BEBAUUNGSPLAN-ÄNDERUNG

"Doblbauer"

14. Änderung mit Deckblatt 14
für Flurnummer 941/1, Plinganser Straße 6

"Endfassung"

Deckblatt 14; BBPl. "Doblbauer"

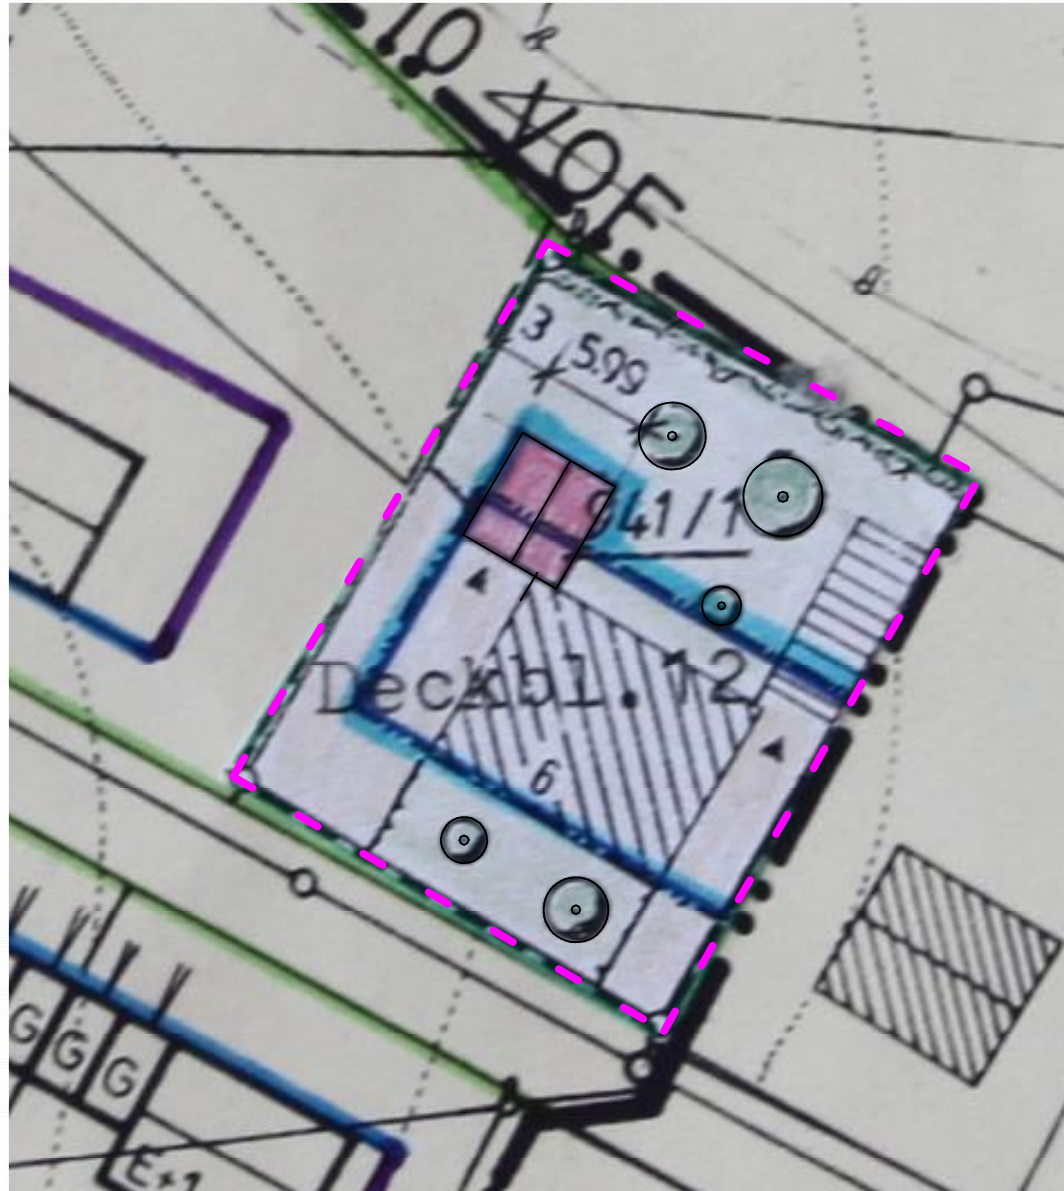
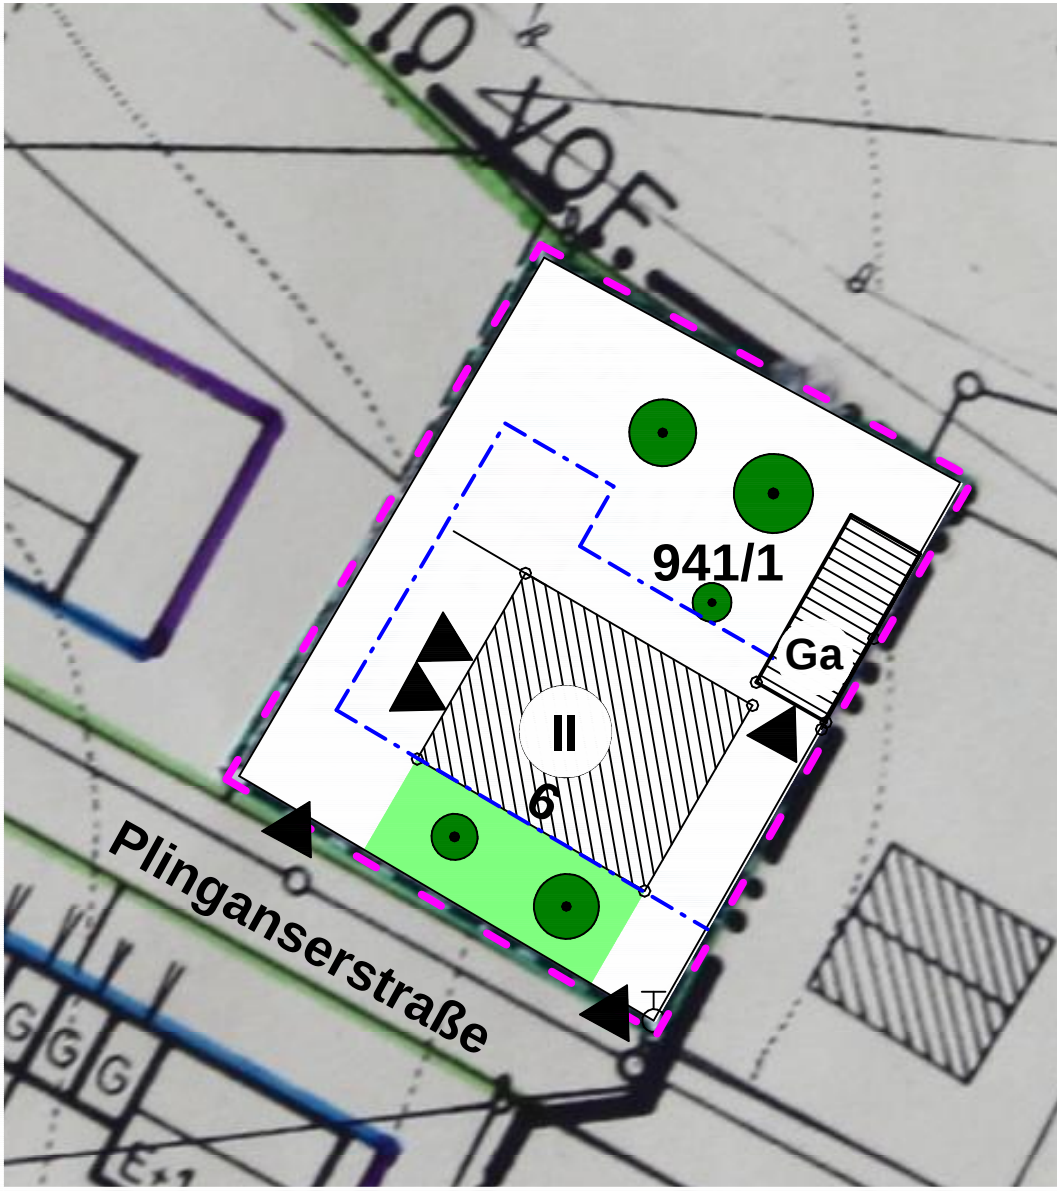
Bisherige planliche Festsetzungen

- 2.33a **kein Planzeichen;**
Zulässig Erdgeschoss und ein Vollgeschoss
- 2.34 **G** ▲ Flächen für Garage mit Zufahrt

1.61 zu 2.33a

- Dachform:**
Satteldach 30°- 35 °
- Kniestock:**
unzulässig
- Dachgauben:**
unzulässig
- Traufhöhe:**
nicht über 6,50 m

- 1.63
Dacheindeckung:
Farbe: dunkelbraun

Geänderte Panzeichen

- 2.33a **II** zulässig zwei Vollgeschosse
- 2.34 **Ga** ▲ Flächen für Garage/ Garagen
Zufahrten Grundstück und Garagen

1.61 zu 2.33a

- Dachform:**
Satteldach 25°- 35 °
- Kniestock:**
Zulässig; Rohdecke bis OK Fußpfette max. 0,50 m
- Dachgauben:**
Schleppgauben zulässig, Breite max. 7,00, Dachneigung 5° - 10°
- Wandhöhe traufseitig:**
von der Geländeoberfläche im Mittel bis zum Schnittpunkt der Wand mit der Dachhaut max. 7,50 m
- Dacheindeckung:**
Farbe: dunkelbraun und rot bei Haupt-, Nebengebäuden und Garagen
